Naturaleza:	**PRORROGA No. 01 y ADICIÓN No. 02 AL CONTRATO OBRA No. 006 de 2022**	
Número de contrato:	**006**	**2022**

1) Que el 5 de mayo de 2022 se publicó mediante la plataforma de SECOP II, el proceso de selección en la modalidad de licitación de obra pública No. LP-007-2022, cuyo objeto correspondió al de la "*CONSTRUCCIÓN DEL NUEVO ESTADIO DEL MUNICIPIO DE MOSQUERA CUNDINAMARCA".*

Imagen 1. Estructura campo y perímetro.

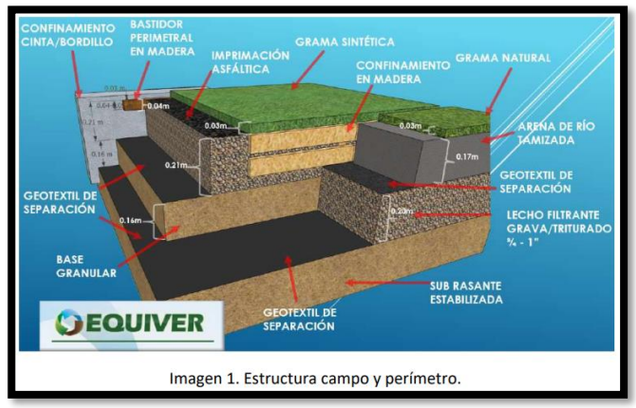
•1.3.6 - BORDILLO A80
   Unidad de medida: ML
   Justificación: Según las especificaciones técnicas y detalle constructivo descrito en el diseño de la estructura del campo de juego, se evidencia la necesidad de

utilizar un elemento de contención para el confinamiento de las capas de gravilla y arena que componen la estructura de drenaje para la cancha de futbol, tal y como se evidencia a continuación:

Entendiendo que dicha actividad es indispensable para la ejecución de las obras civiles que componen la construcción de la cancha de futbol del Nuevo Estadio de Mosquera, solicitamos su inclusión en el contrato de obra.

Ilustración 2 " Urbanismo Nuevo Estadio Mosquera"

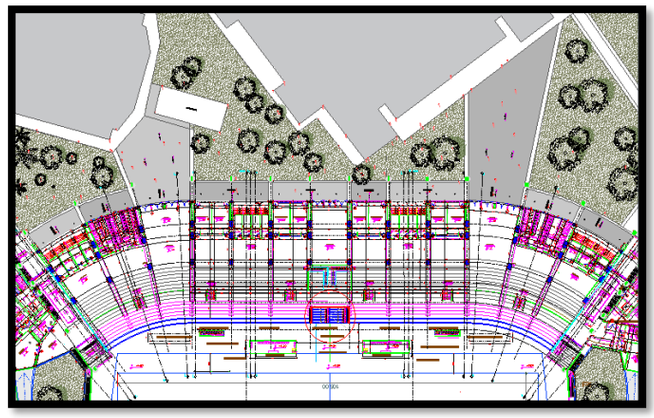
•1.3.7 - SARDINEL A10
Unidad de medida: ML
Justificación: Conforme con el detalle constructivo del diseño aprobado para la construcción del urbanismo que complementa la infraestructura del Nuevo Estadio de Mosquera, se identifica la necesidad de instalar un sardinel como estructura de confinamiento para las placas de anden que compone el urbanismo para la conexión con las zonas duras existentes en los coliseos de la Villa Olímpica.
